ETAT DE MAL FAÇONS

Nature de l'ouvrage : Réhaussement de combles

Rapport d'expertise n° 2012/ 10/001/A

Adresse du bien concerné : 49 rue de la MONTAGNE
LA FERTE SOUS JOUARRE

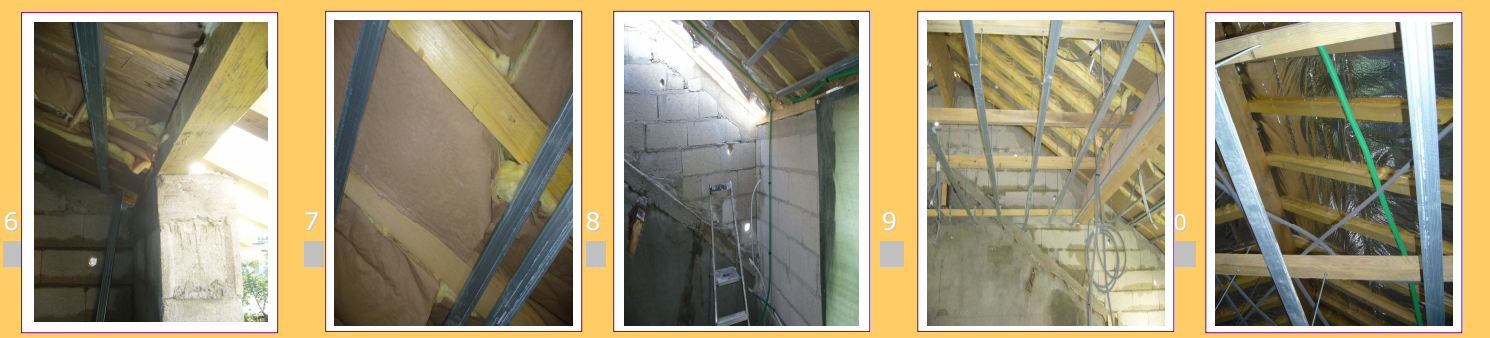
4 – Fixation des pièces de charpente / Mauvais assemblages & aboutement de pièces : Il a été procédé au clouage des chevrons sur la sablière de façon grossière et inappropriée, au cœur du chevron et non **pas, semble-t-il, au point de contact entre les 2 pièces** (Clous visibles par conséquent – Voir **procédé recommandé** page 5). Par ailleurs l'aboutement des tronçons de sablières semble avoir été fait par simple juxtaposition avec un renfort par une plaques vissée en lieu et place d'un assemblage à mi-bois classique dit aussi à enture simple et qui ne garantit ni l'immobilisation de la sablière ni un bon transfert de charge au mur, l'assemblage des tronçons de sablière n'ayant pas été effectué au droit d'un appui comme l'impose dans ce cas les règles de l'art (Voir **procédé recommandé** page 6).

Cette mise en œuvre expose la charpente à des risques d'arrachement par effet « VENTURI » en cas de fort vent, de cisaillement (Rupture) et de soulèvement au droit de la sablière qui d'autre par peu aussi plier au droit du raccord.
